Modulo per la presentazione delle osservazioni per i piani/programmi/progetti sottoposti a procedimenti di valutazione ambientale di competenza statale

ID: Codice procedura (ID_VIP/ID_MATTM):10844

Impianto per la produzione di energia elettrica da fonte eolica, costituito da 6 aerogeneratori della potenza complessiva di 37,2 MW, un sistema di accumulo da 25 MW e relative opere connesse in località "Rempillo" nel comune di Pitigliano (GR).

TESTO DELLE OSSERVAZIONI

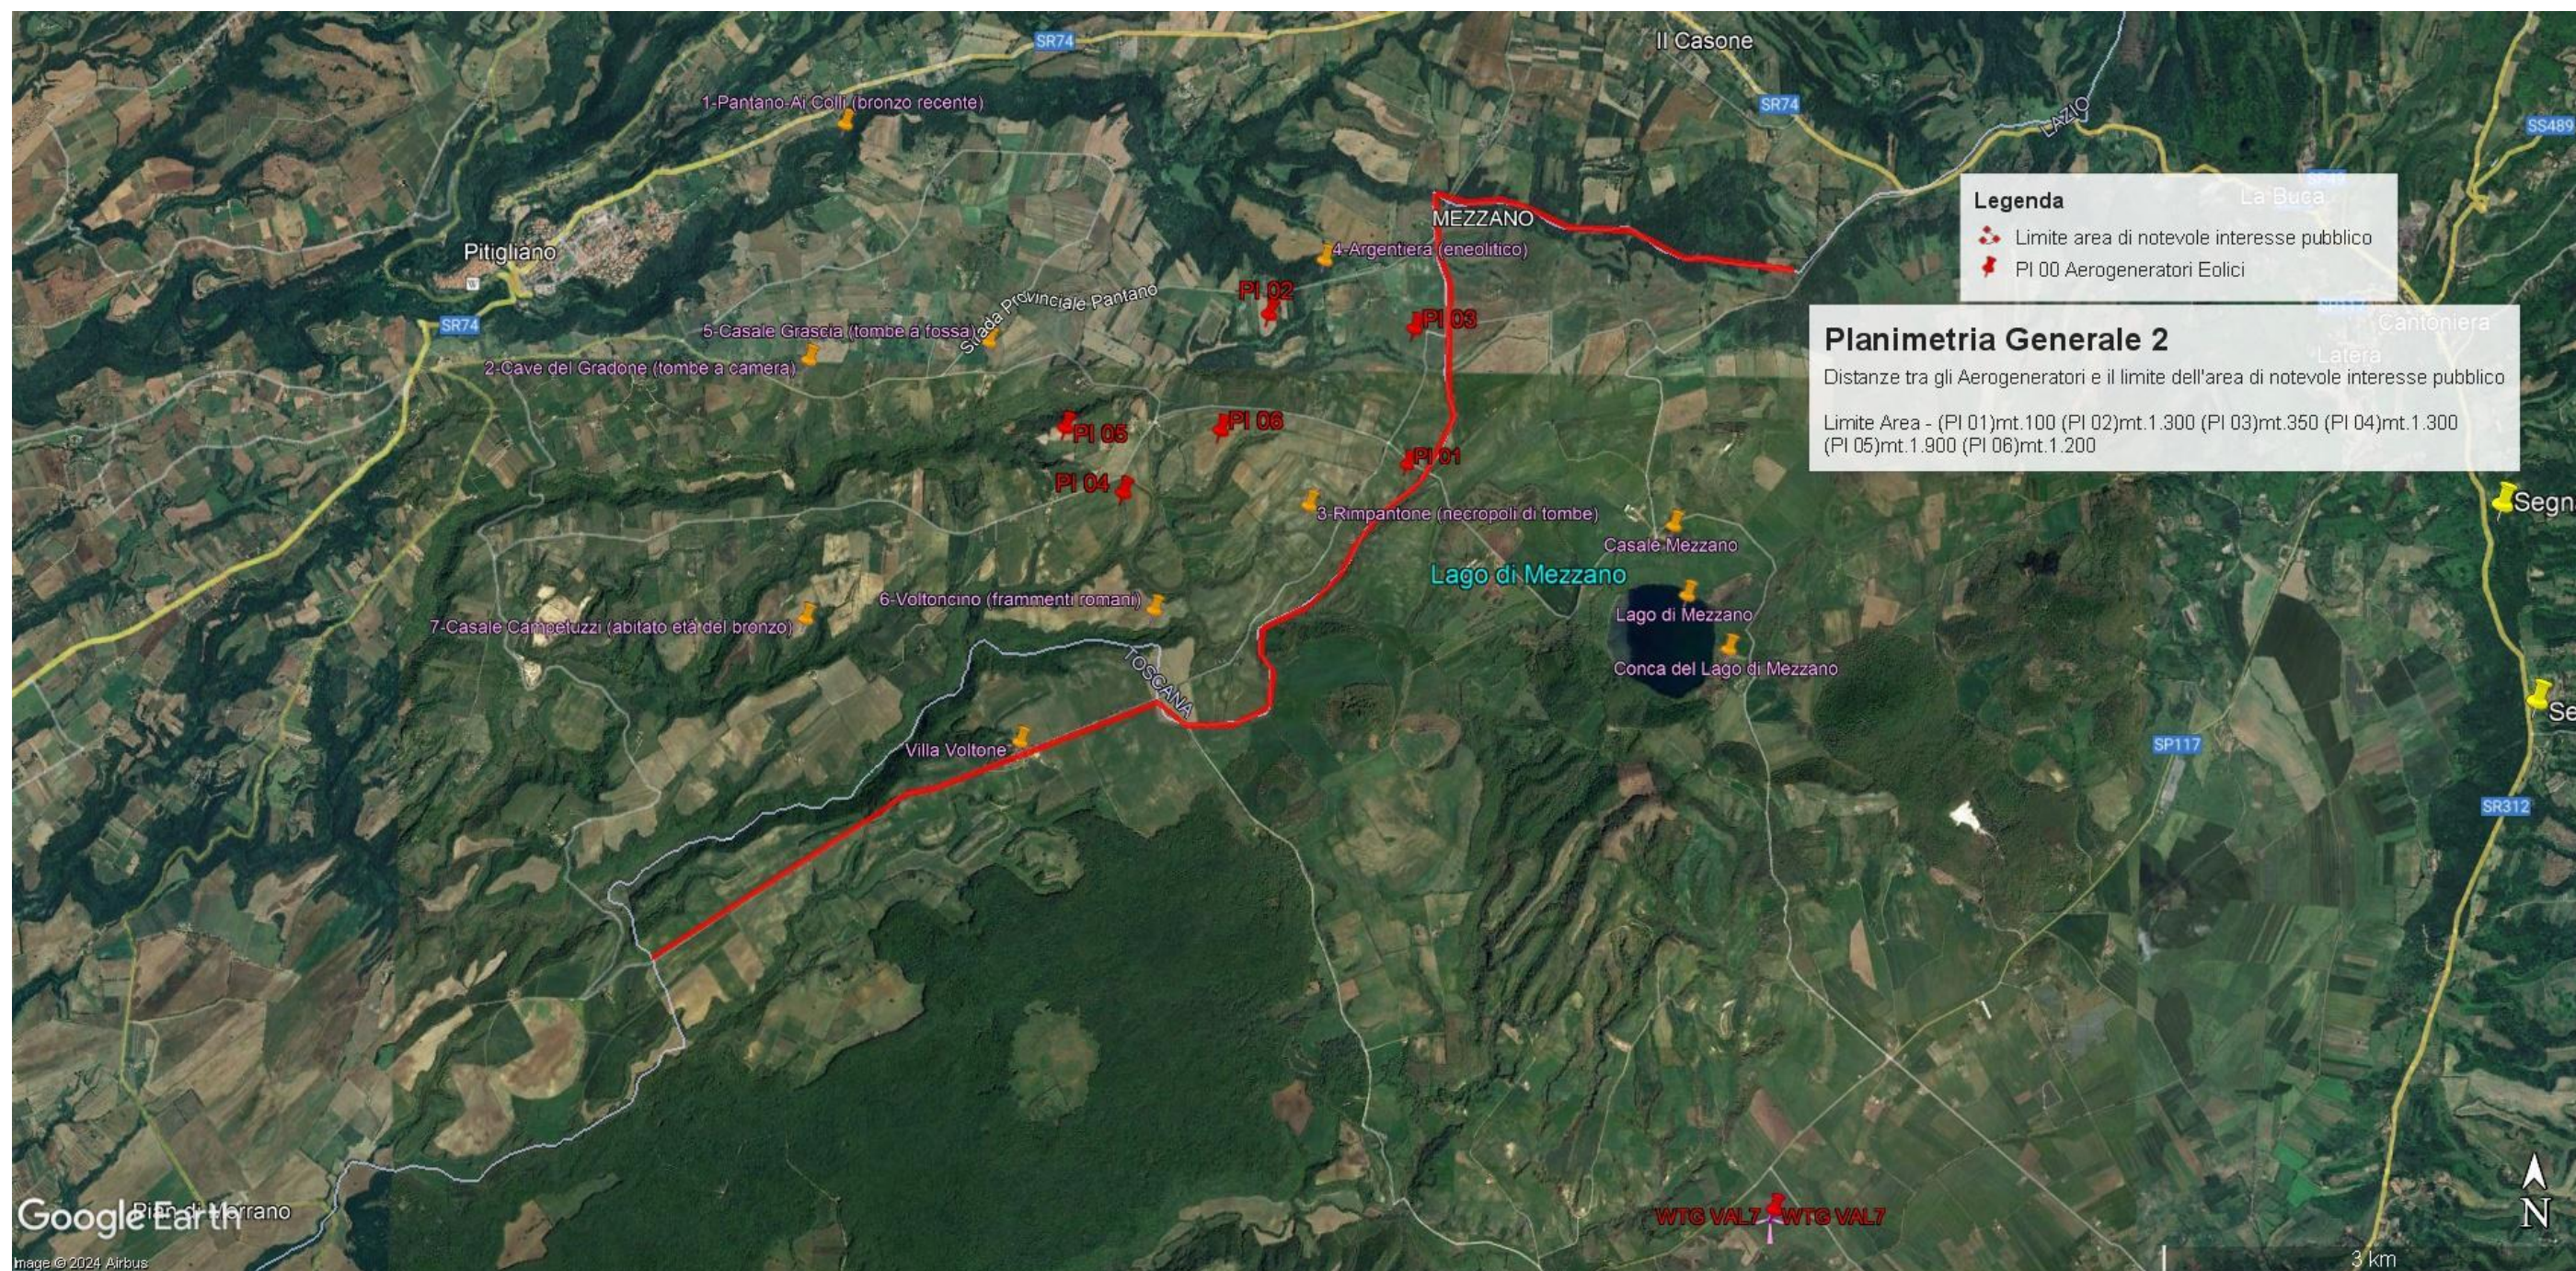
In sintesi, visti l'art. 20 comma 8 lettera c) quater del D.Lgs n 199/2021 e le Linee guida nazionali appena citate, considerato l'enorme impatto dell'impianto eolico industriale denominato "Rempillo" sulla zona paesaggistica di notevole interesse pubblico ben individuata nelle immagini n.1 e n. 2 e sui Beni Culturali evidenziati nell' immagine n. 3 dell'Allegato alle presenti Osservazioni, per la collocazione delle pale P04 e P05 direttamente all'interno del perimetro di un'area archeologica e per gli impatti anche sull'area intermedia e vasta dei pregiati territori laziali della Tuscia settentrionale e in particolare di quelli del pitiglianese ricco di emergenze agricole, naturalistiche, storiche e archeologiche del periodo etrusco ma non solo, si chiede che venga negata l'autorizzazione all'insediamento dell'impianto eolico denominato "Rempillo".

Immagine n. 1. Linea rossa indicante il confine Regioni Lazio-Toscana che coincide con parte del Perimetro del **vincolo di notevole interesse pubblico** ex art. 136 Codice Beni Culturali “ **Conca del Lago di Mezzano e territorio circostante**” ed i sei aerogeneratori localizzati con segnaposto rossi da P01 a P06 e ricadenti all’interno delle fasce di rispetto di 3 km dal bene vincolato e quindi in **area non idonea** al loro insediamento (ex art 20 co. 8 lettera c quater del D.Lgs n. 199/2021 e ss.mm.ii).

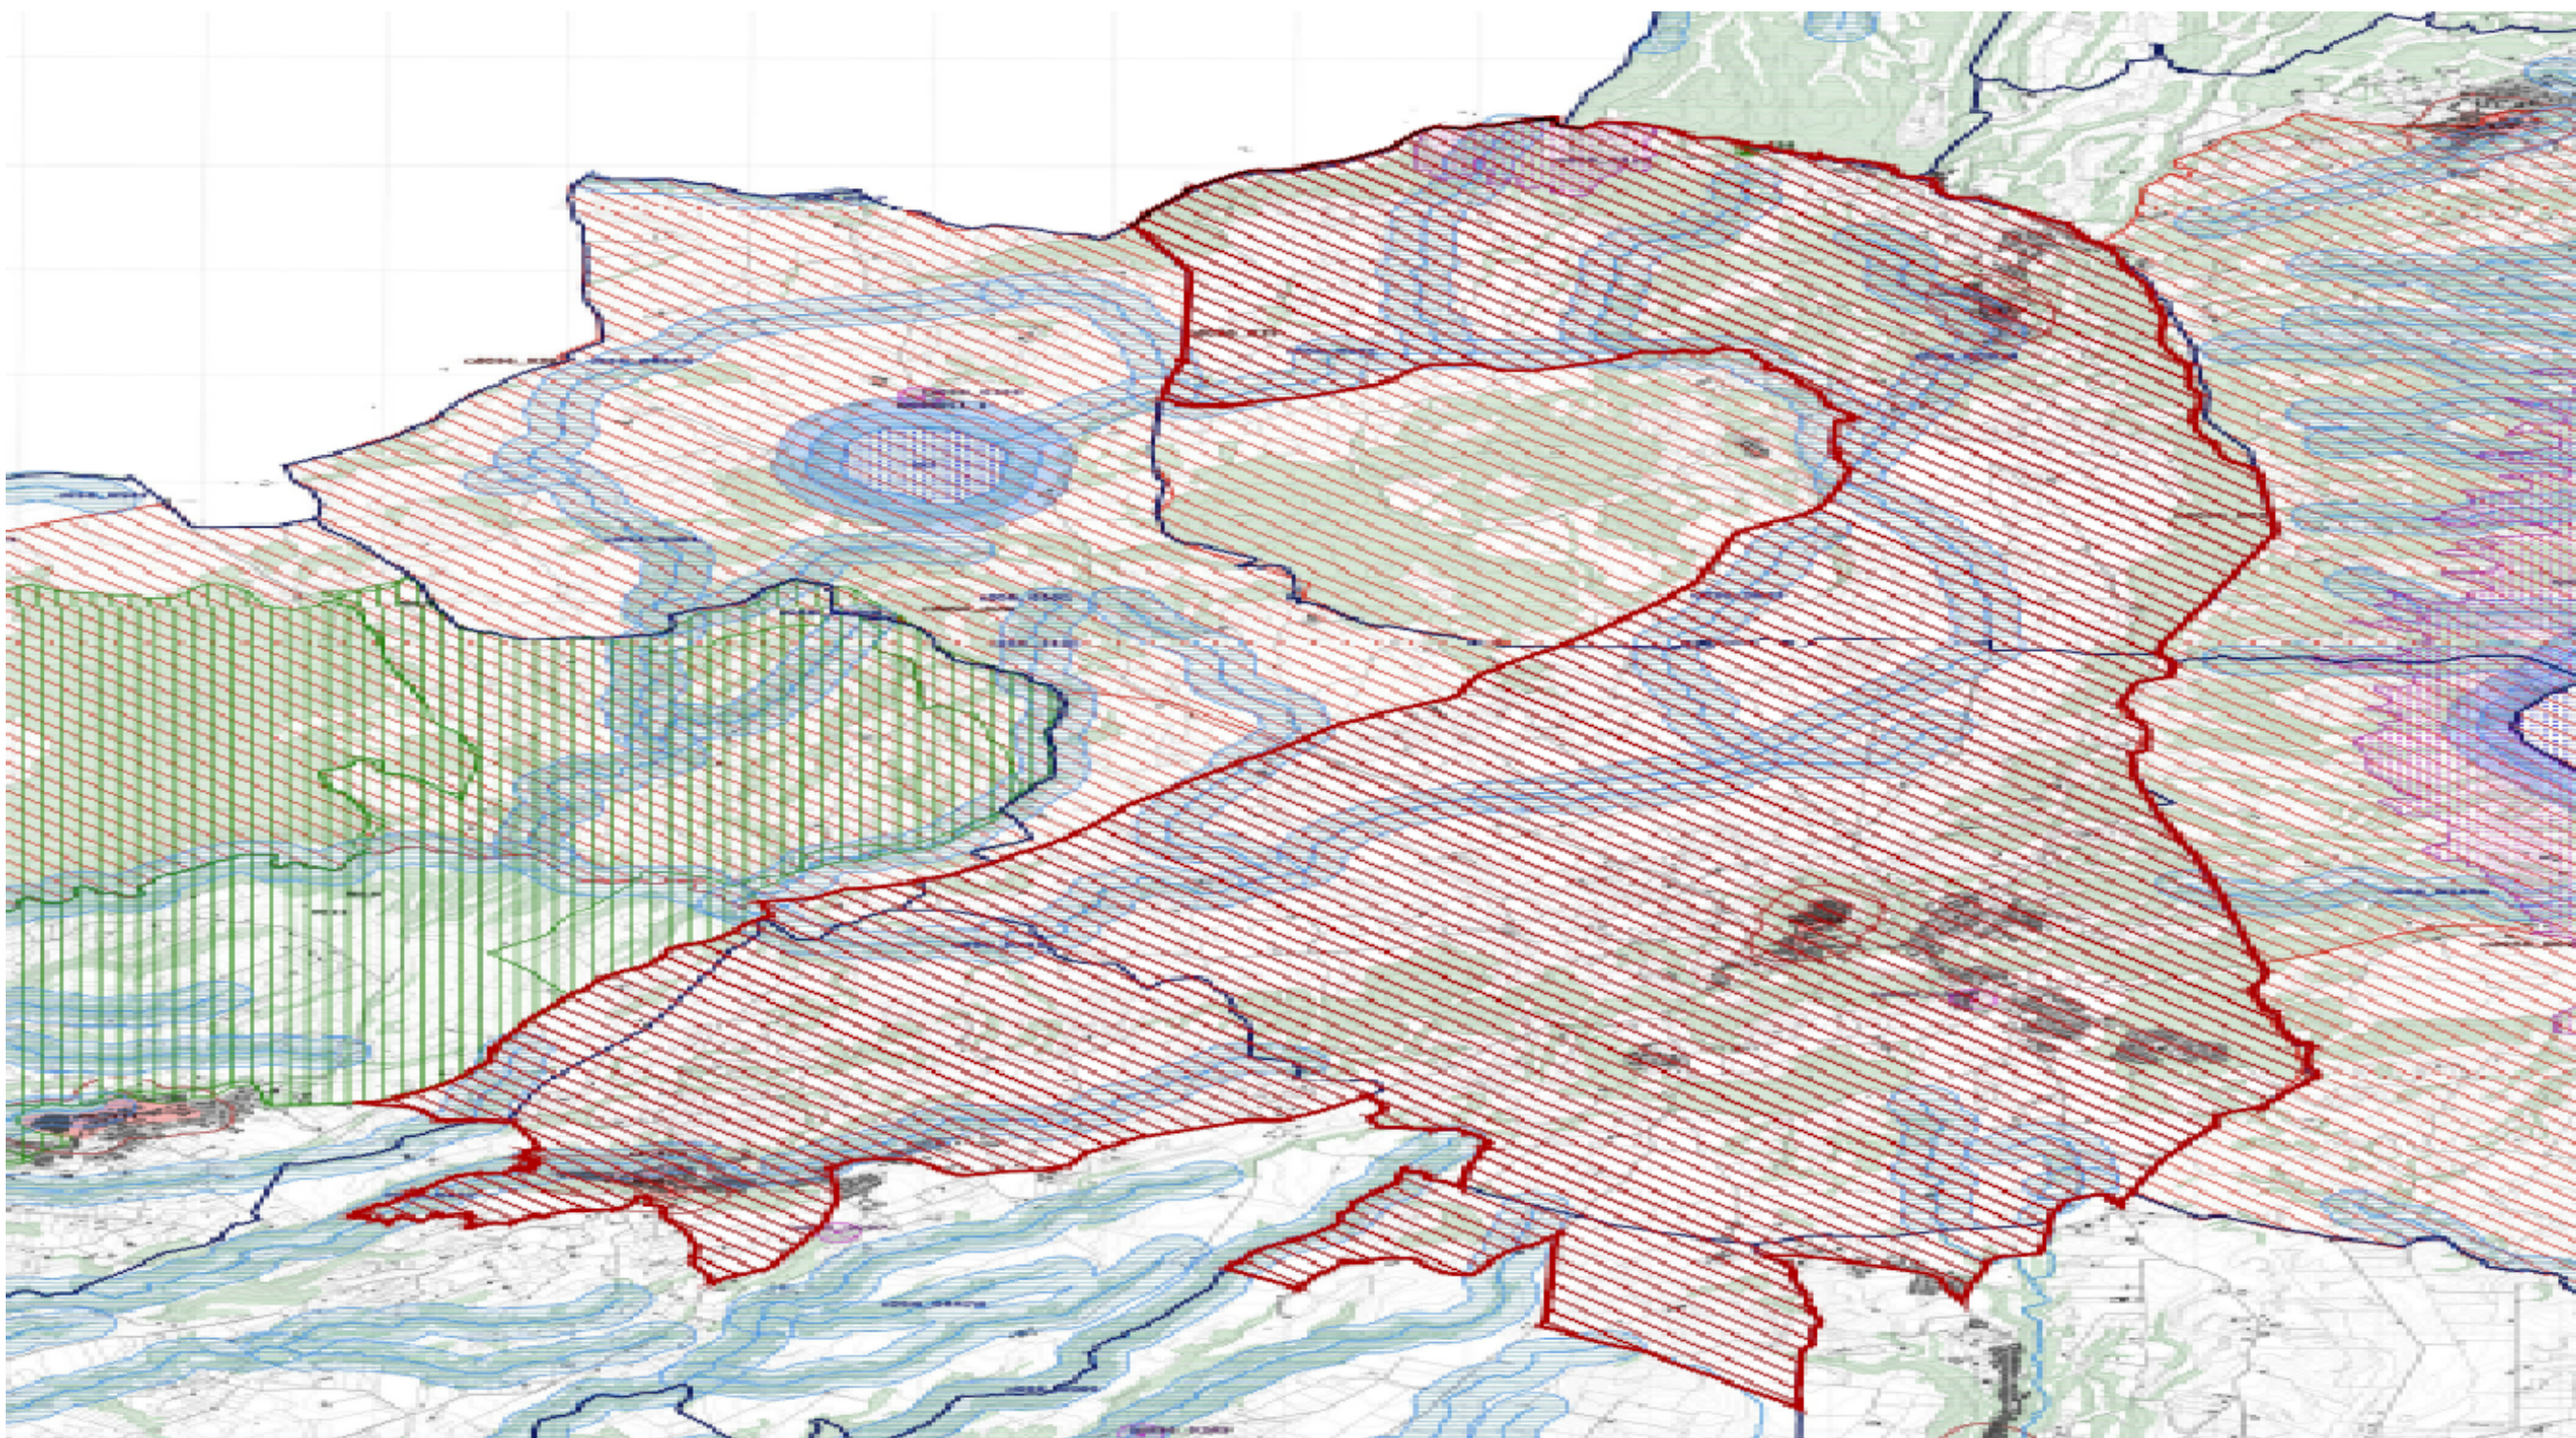
di Latera ...” già citati) e tantomeno viene detto che i sei aerogeneratori sono ubicati all’interno delle fasce buffers dei tre chilometri del primo vincolo nominato e di altri beni naturalistici, come già evidenziato, anche di interesse internazionale per l’avifauna. Come non vengono citati gli impianti eolici in progetto al MASE nel territorio di Valentano (ancora in verifica amministrativa), gli impianti del minieolico su territorio farnesano (3 Torri alte 60 metri) già installate in località Poggio del Crognolo (Farnese), l’impianto eolico industriale “Vallerosa” (7 aerogeneratori alti 200 metri e larghi 158 metri) in procedura VIA presso la Regione Lazio, gli impianti del minieolico già presenti a Valentano, Cellere e Piansano e i due progetti in procedura VIA alla Regione Lazio di 10 aerogeneratori complessivi alti 200 metri nel Comune di Ischia di Castro. La valutazione del cumulo non prende neanche in considerazione gli impianti industriali di fotovoltaico e agrivoltaico in progetto a Valentano, Ischia di Castro, Cellere. L’impianto geotermico in procedura Via al MASE, progettato nella Caldera di Latera.

Immagine n. 2. *Mappa tratta dalla proposta di nuovo vincolo “Ambito paesaggistico, geologico e geomorfologico dell’orlo della caldera di Latera e delle sue pendici interessate dai centri eruttivi periferici”* (si veda a riguardo la proposta pubblicata sul sito del MIC in data 09/08/2023) che conetterà le aree di notevole interesse pubblico ex art. 136 del D.Lgs n. 42/2004 “ Conca del Lago di Mezzano e territorio circostante” a sinistra e “Conca del Lago di Bolsena” a destra
